変更の目的

フックの形状

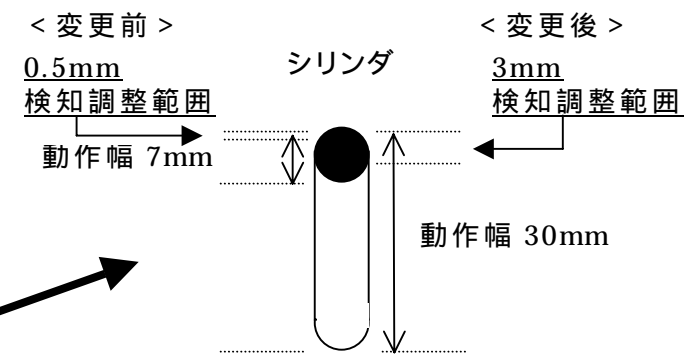
燃料取出し装置のフックは、シリンダの上下動により開閉するが、現状のフック形状ではフックが完全に開いたこと(または閉じたこと)を検知するシリンダの範囲は0.5mmである。これに対し、変更後の形状とした場合には、この範囲が3mmとなり、検知スイッチの交換時に行う位置調整作業に要する時間を短縮できる。
